TECH TIP 009

E13/TT009 v1.0
2014/12

OAP7144

OPEL I VAUXHALL 1.4 BENZYNA

ZDJ. 1

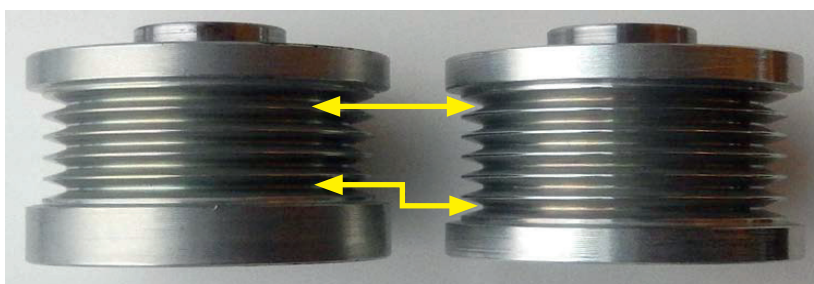
W niektórych silnikach Opel/Vauxhall (kody: A14NEL, A14NET, A14XEL, A14XER) paski i koła pasowe mogą mieć 5 lub 6 rowków. Jest to uzależnione od daty produkcji samochodu. Firma Gates zaleca wymianę 5-rowkowego wolnego koła pasowego alternatora (zdj. 1 po lewej) na 6-rowkowe OAP7144 (zdj. 1 po prawej).
